泊発電所 3 号炉審査資料	
資料番号	共止01 r. 1. 0
提出年月日	令和5年10月17日

泊発電所 3 号炉

1 号及び 2 号炉設置の
洗浄排水処理系及びアスファルト固化装置の
共用取止めによる影響について

令和 5 年 1 0 月
北海道電力株式会社

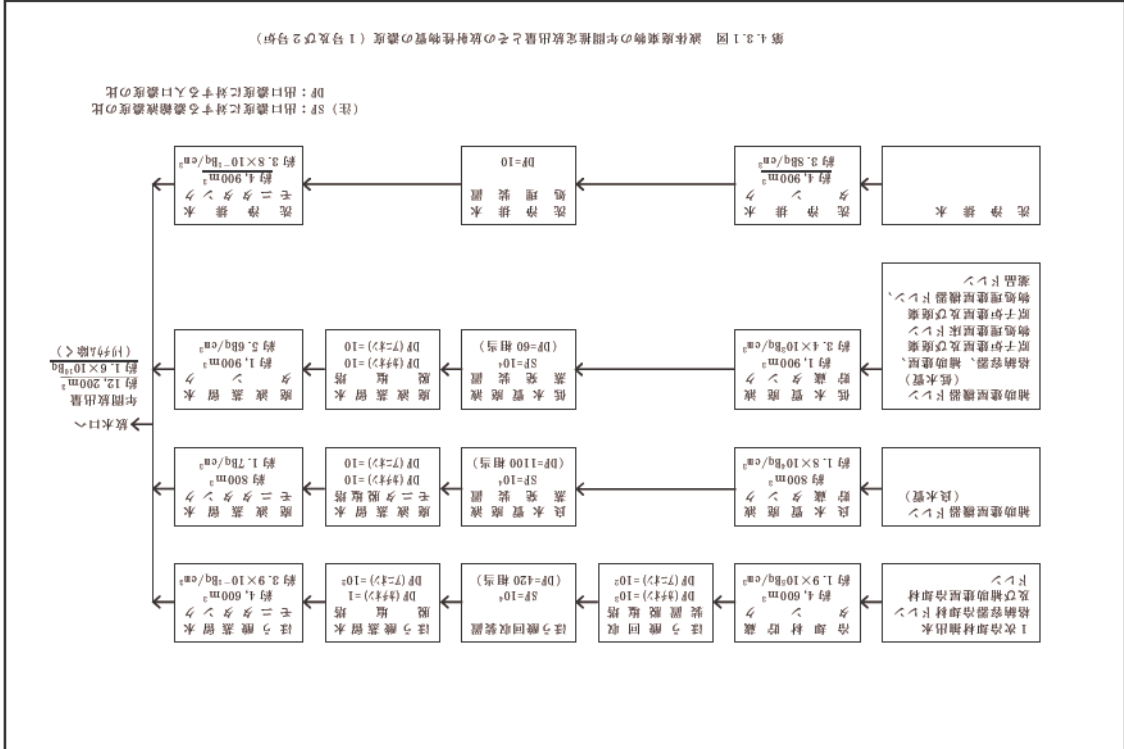
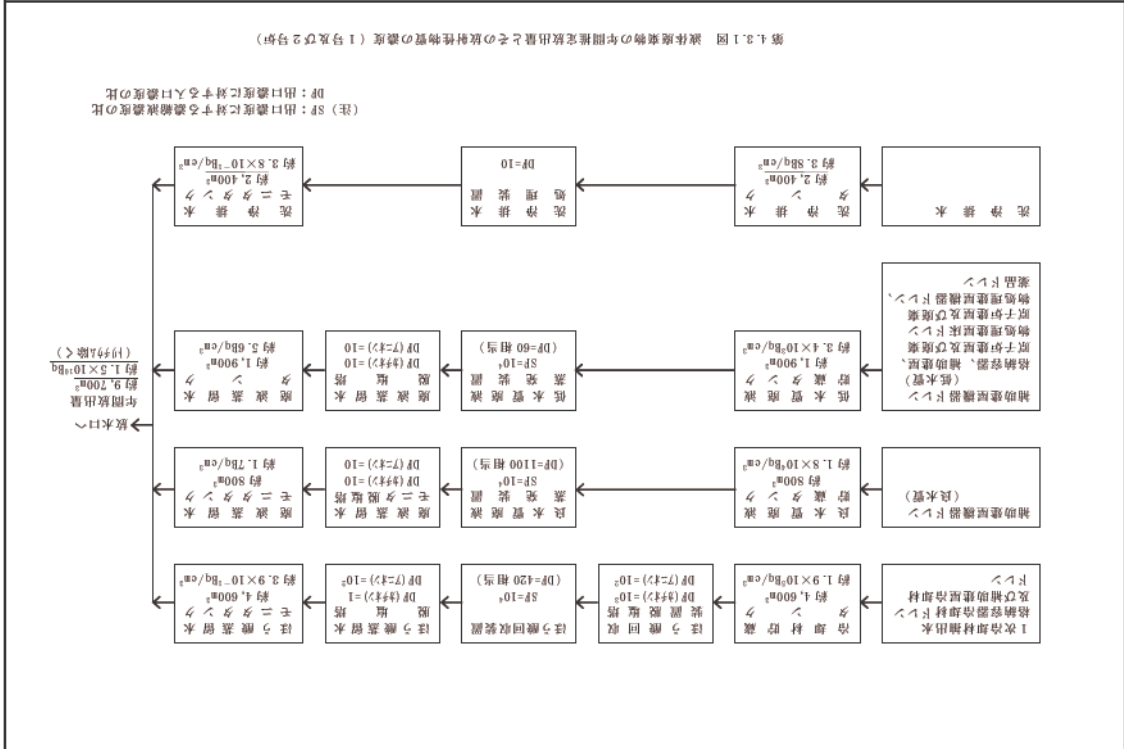
・ 共用化取止めに伴う洗浄排水の年間発生量及び年間推定放出量の変更にによる減

- 共用化取止めに伴う1号及び2号炉における洗浄排水の年間発生量及び年間推定放出量の変更
 $(4,900\text{m}^3/\text{y} \rightarrow 2,400\text{m}^3/\text{y})$ によって、年間放出量が減少する ($1.6 \times 10^{10}\text{Bq} \rightarrow 1.5 \times 10^{10}\text{Bq}$)。

第 4.3.2 図 液体廃棄物の年間推定放出量とその放射性物質の濃度（3号炉）

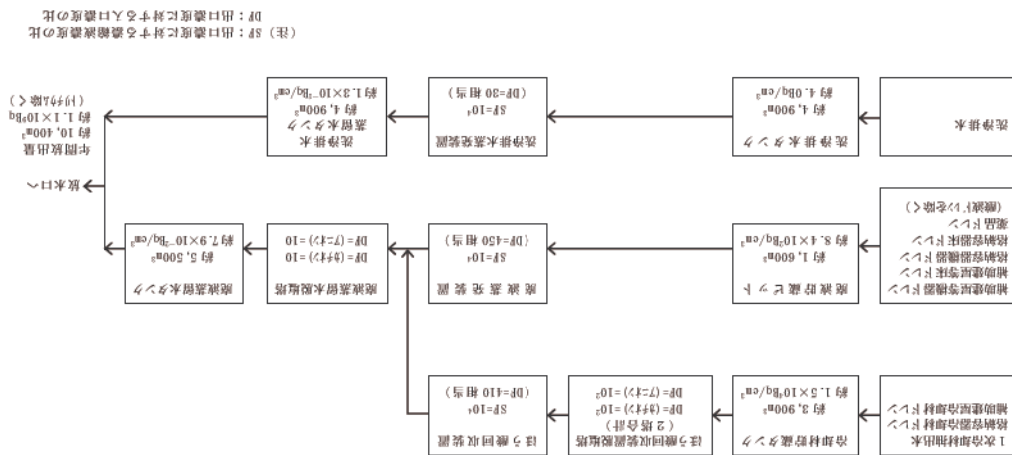
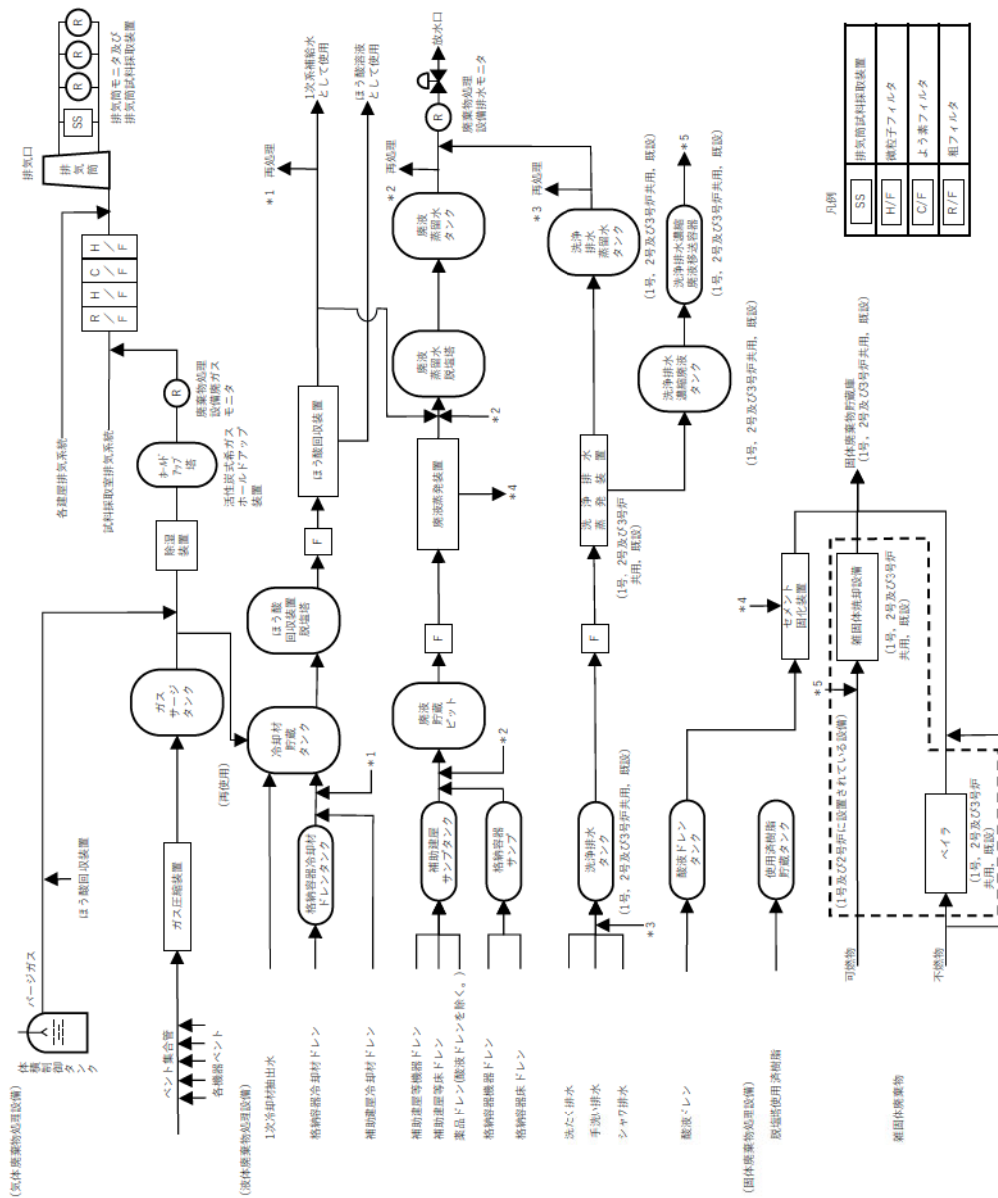
•「第 4.3.2 図 液体廃棄物の年間推定放出量とその放射性物質の濃度（3号炉）」については変更なし。

第2図 液体廃棄物処理系統説明図 (1/2)

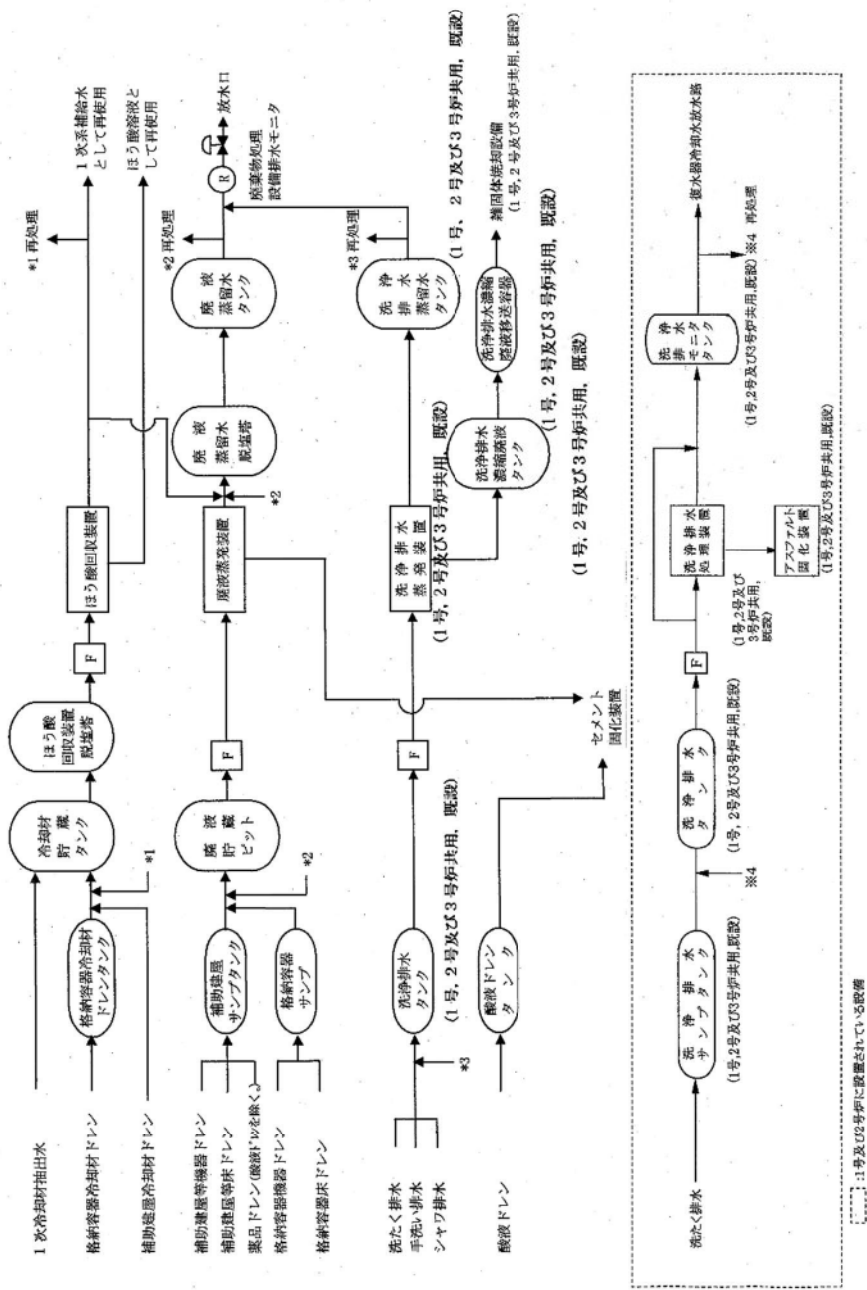
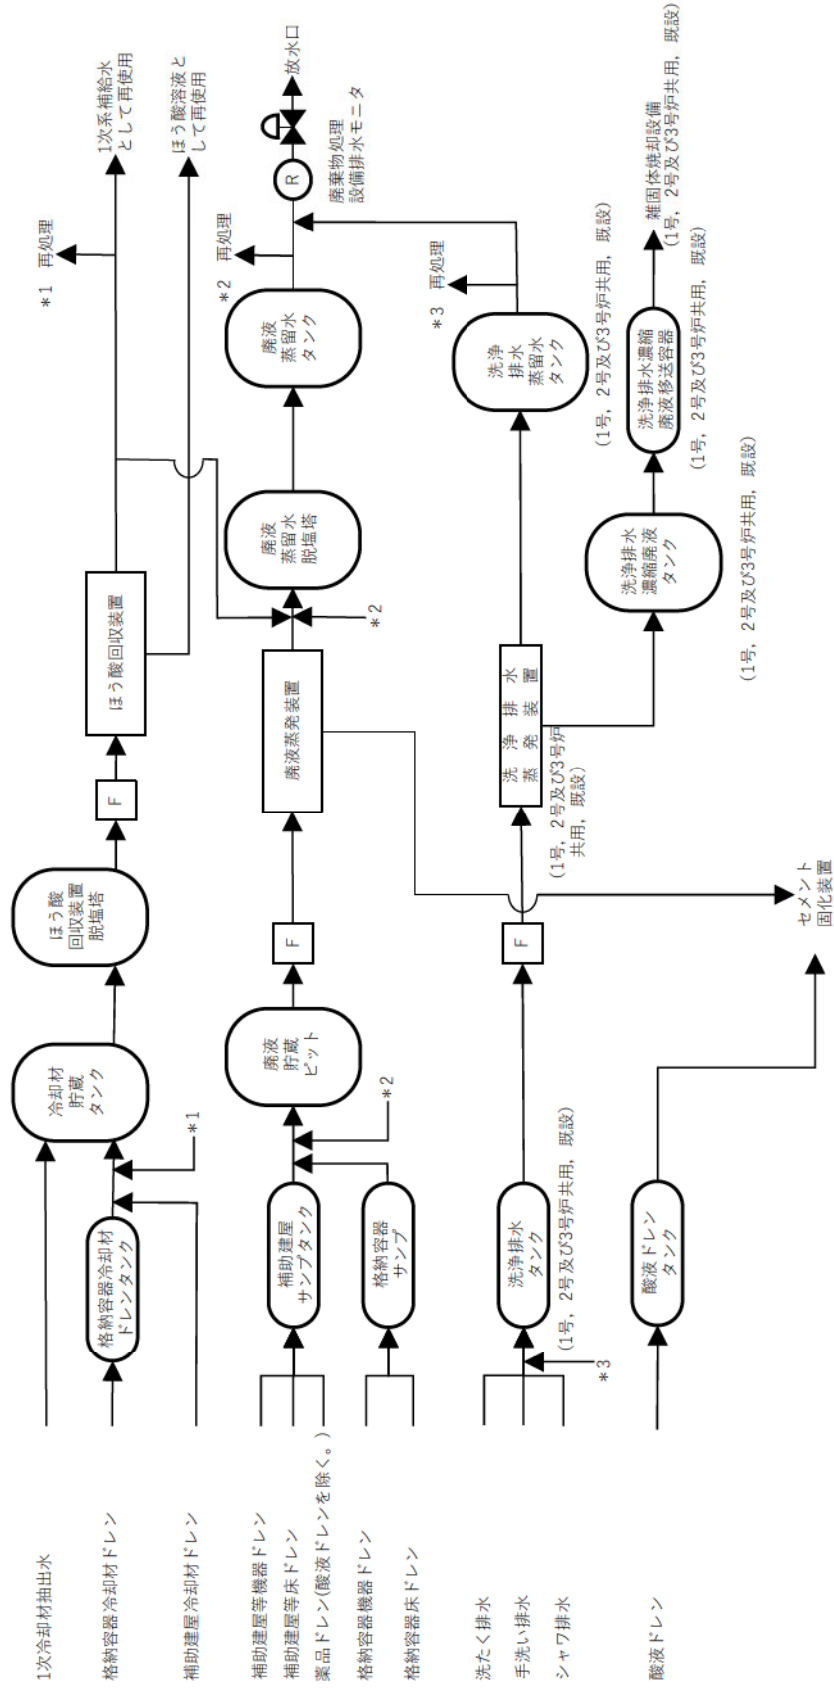
従って、1号及び2号炉設置の洗浄排水処理系の共用を取止めることによる、洗たく排水の処理能力に影響はない。（第1～5表、第1～3図参照）

第3図 固体廃棄物処理系統説明図 (1/2)

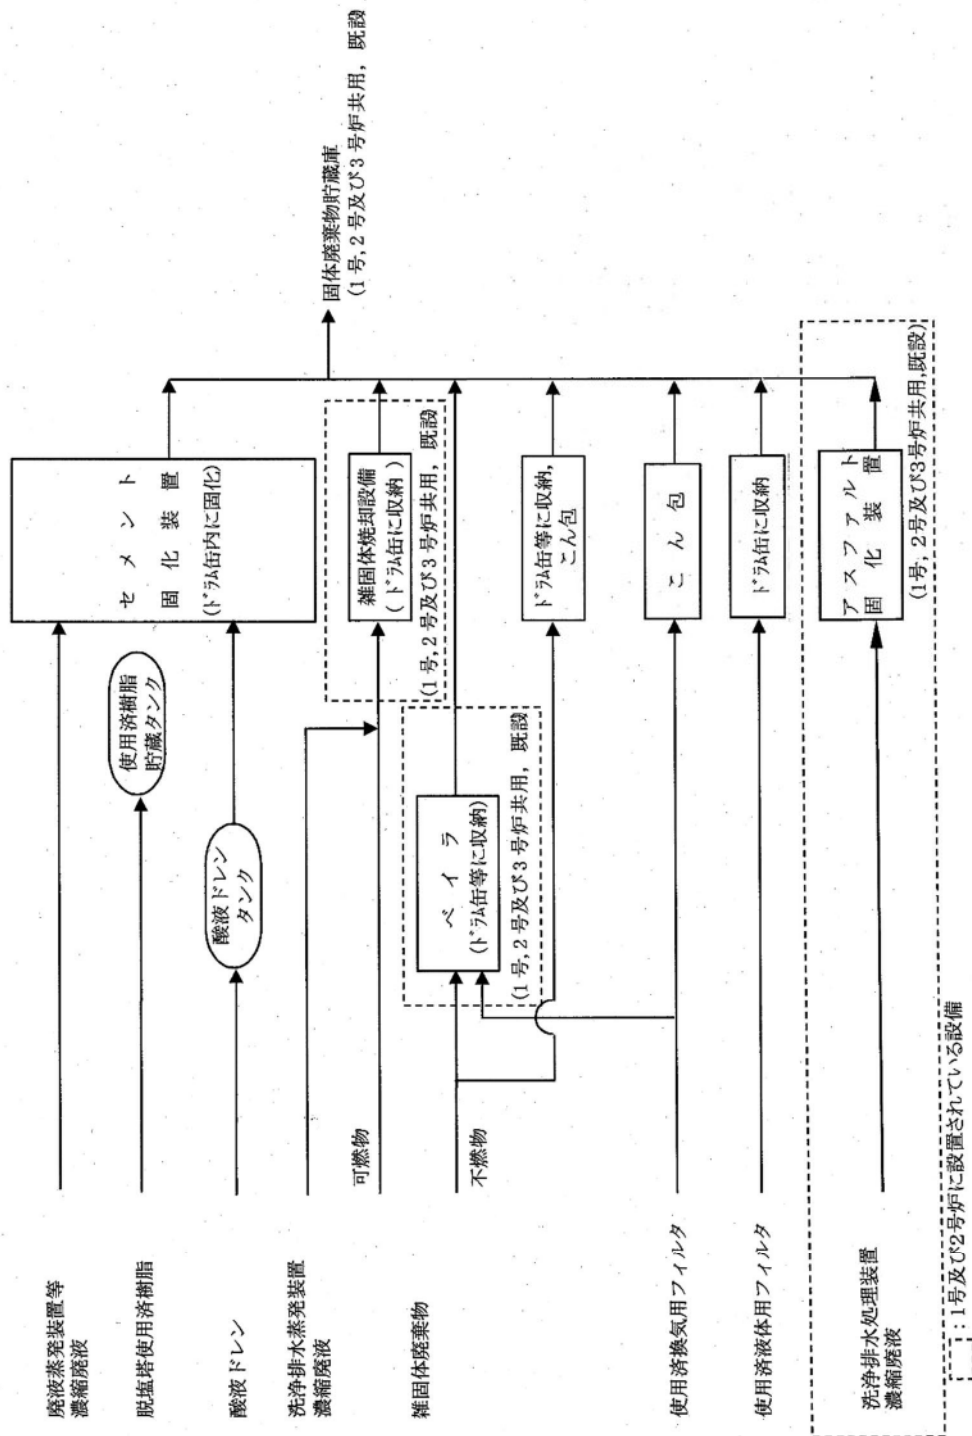
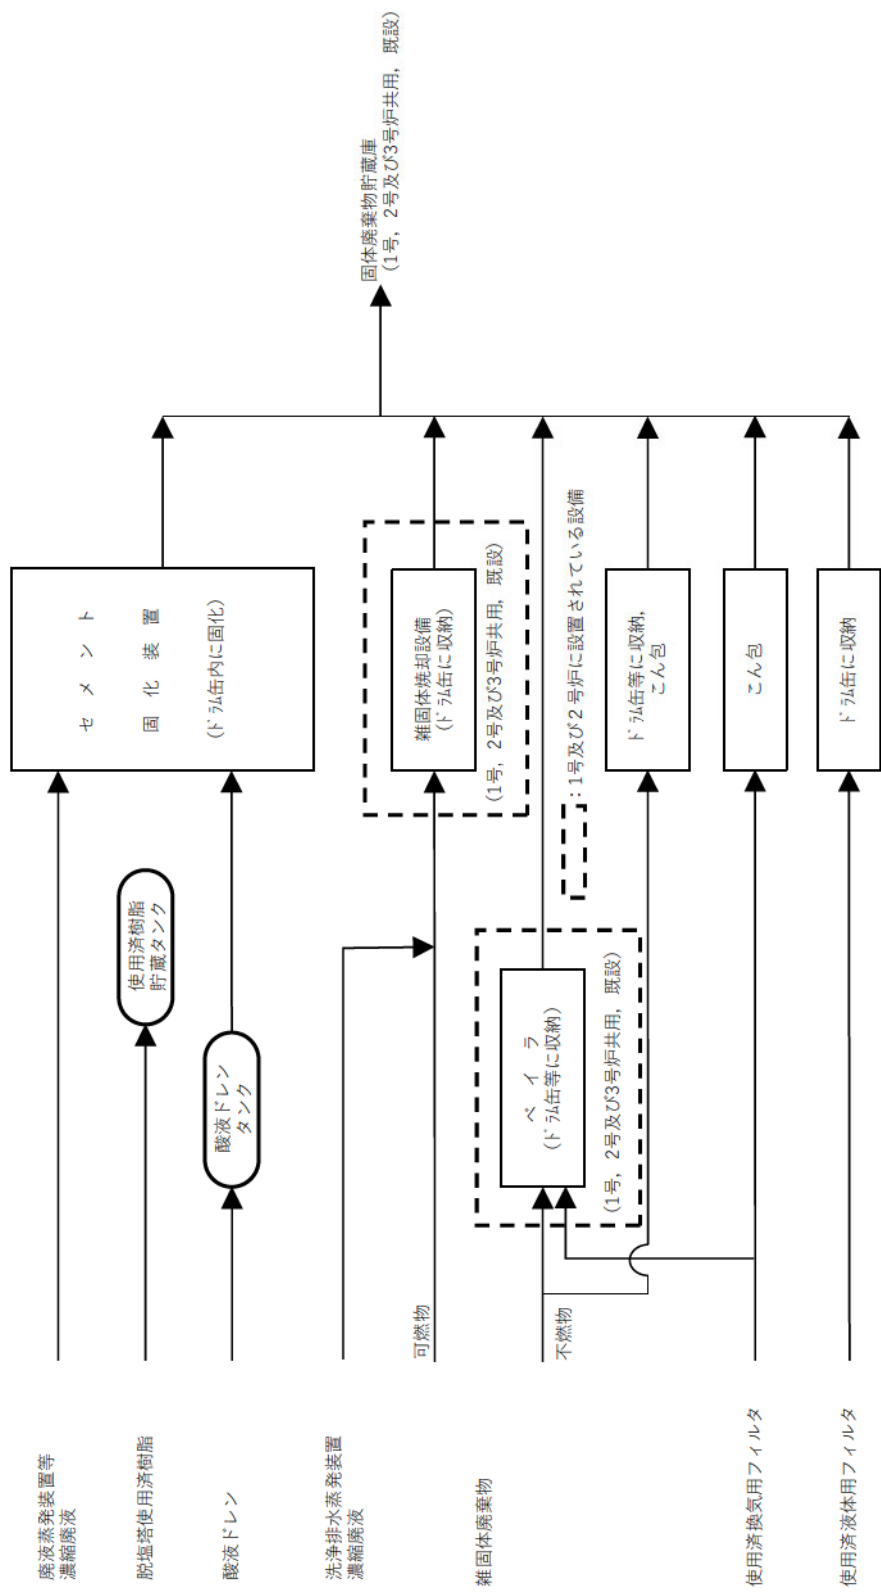
従って, 1号及び2号炉設置のアスファルト固化装置の共用を取止めることによる, 3号炉の洗たく排水の処理能力に影響はない。(第1～5表, 第1～3図参照)
